改善箇所説明図

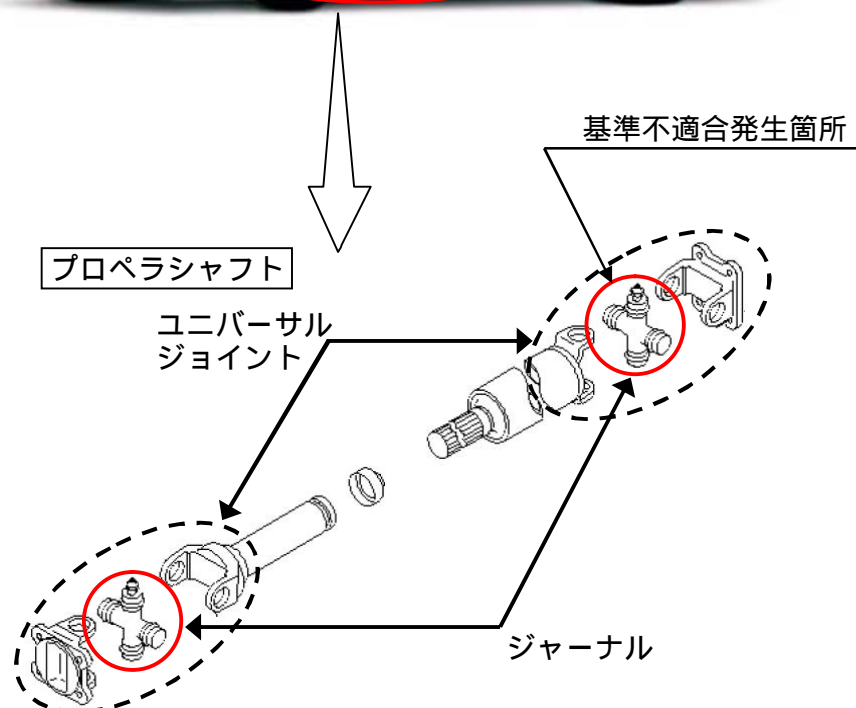
小型トラックのプロペラシャフトにおいて、ユニバーサルジョイントのジャーナルベアリングの製造工程で、ベアリングシールを傷付けたものがある。そのため、そのままの状態で使用を続けると、ベアリングからグリースが流出して潤滑不良となり、最悪の場合、ベアリングが焼付くおそれがある。

改善の内容：
全車両、プロペラシャフトを良品に交換する。
